「大阪高石線舗装補修工事」

- ・ 設計図書等の一部に表記誤りがありました。下記正誤表をご確認ください。

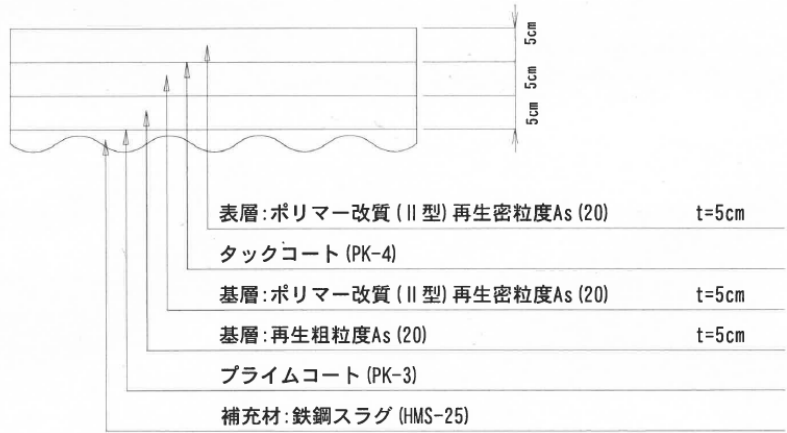
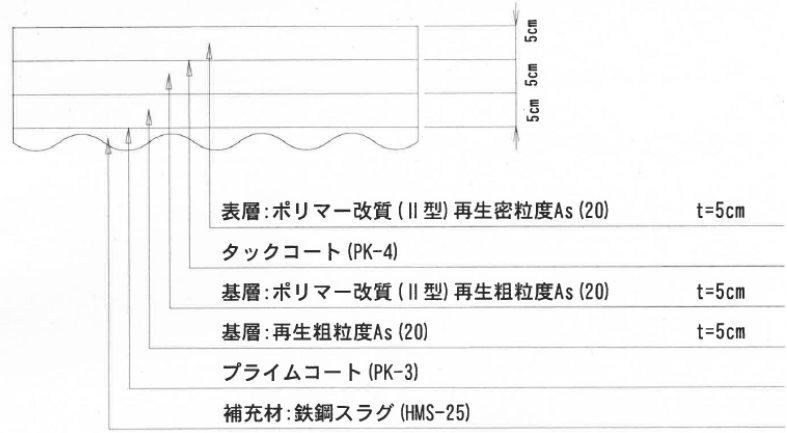
訂正箇所	誤	正
<p>図面 舗装構造図</p>	<p>3 舗装打換え工・夜間 急速打換(舗装版打換) 表層:ポリマー改質(II型)再生密粒度As(20)</p>  <p>表層:ポリマー改質(II型)再生密粒度As(20) t=5cm タックコート(PK-4) 基層:ポリマー改質(II型)再生密粒度As(20) t=5cm 基層:再生粗粒度As(20) t=5cm プライムコート(PK-3) 補充材:鉄鋼スラグ(HMS-25)</p>	<p>3 舗装打換え工・夜間 急速打換(舗装版打換) 表層:ポリマー改質(II型)再生密粒度As(20)</p>  <p>表層:ポリマー改質(II型)再生密粒度As(20) t=5cm タックコート(PK-4) 基層:ポリマー改質(II型)再生粗粒度As(20) t=5cm 基層:再生粗粒度As(20) t=5cm プライムコート(PK-3) 補充材:鉄鋼スラグ(HMS-25)</p>
